2020年10月吉日

城東テクノ株式会社

気密パッキンロング（KPK-140）仕様変更のお知らせ

・品番

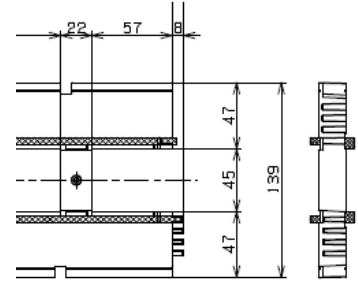
旧品番	寸法	新品番	寸法
KPK-140	140×910×20mm	KPK-N140	139×908×20mm

※入数、定価の変更はありません。

・付属品

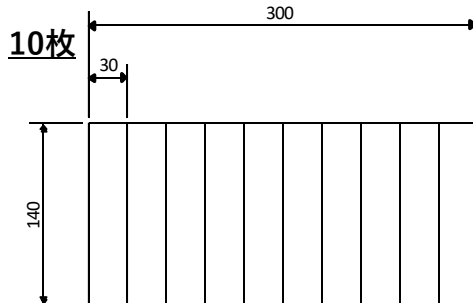
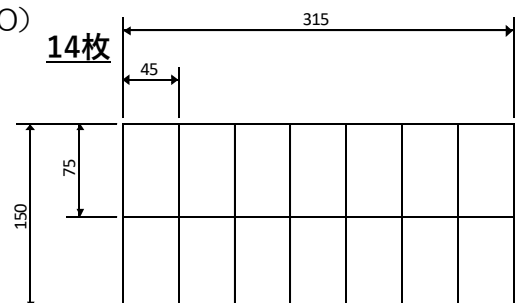
付属の気密テープのサイズと枚数が変更となります。

旧品番	寸法	新品番	寸法
KPK-140	t3×30×140mm	KPK-N140	t7×45×75mm

・形状

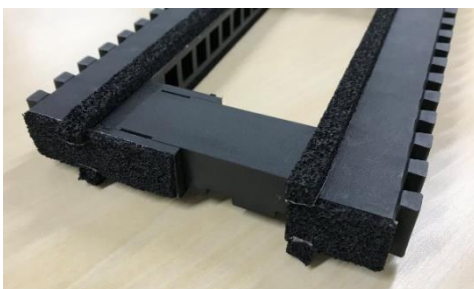
小口の気密テープが無くなり、施工時の横ずれを防止する嵌合式の形状となります。

また、側面や天面などの形状も変更となります。
